弊社製テールゲートリフタ装着車のリコール実施に関するお知らせ

さて本日、弊社は次の内容のリコールを国土交通省へ届け出ました。

改善箇所説明図

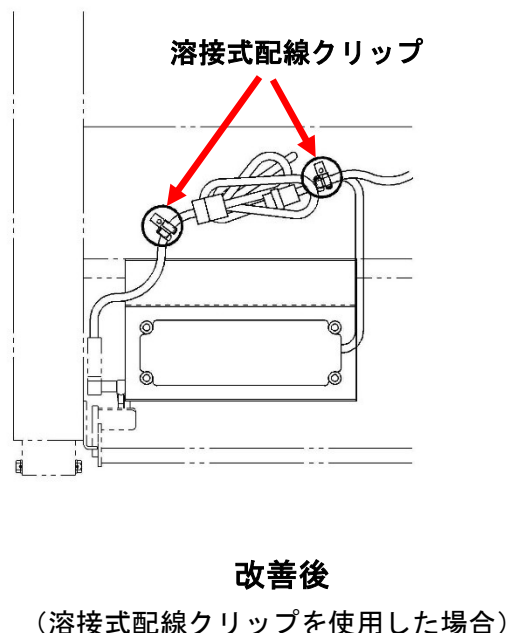
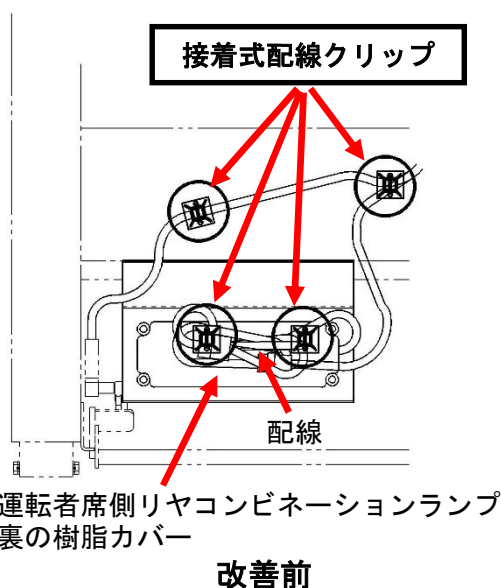
テールゲートリфта装着車において、リヤコンビネーションランプに使用する配線の固縛が不適切であったため、配線が垂れ下がるものがある。そのため、配線と排気管が接触し配線が損傷して、運転者席側のリヤコンビネーションランプが不点灯となり、道路運送車両の保安基準第 37 条（尾灯の基準）、第 39 条（制動灯の基準）、第 40 条（後退灯の基準）、第 41 条（方向指示器の基準）、第 41 条の 3（非常点滅表示灯の基準）に適合しないおそれがある。

全車両、運転者席側および助手席側のリヤコンビネーションランプの配線の固縛を溶接式配線クリップ、またはボルト式配線クリップに変更する。
